# Spectera

Notas de la versión de firmware - Versión 1.3.2

### Versión 1.3.2

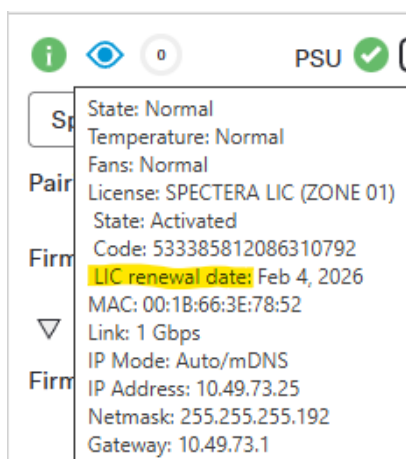
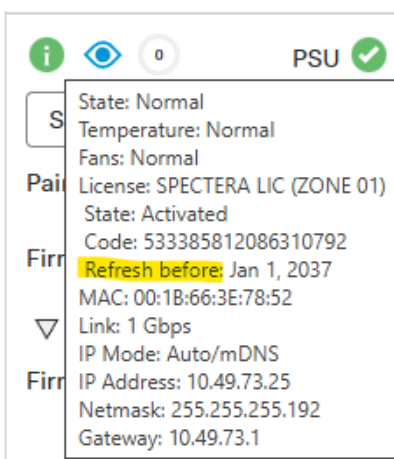
- Compatibilidad con la renovación automática de licencias emitidas antes del 20 de noviembre de 2025.

La renovación de la licencia se mostrará en el estado del dispositivo después de un tiempo:

Antes de la actualización:

Después de la actualización:
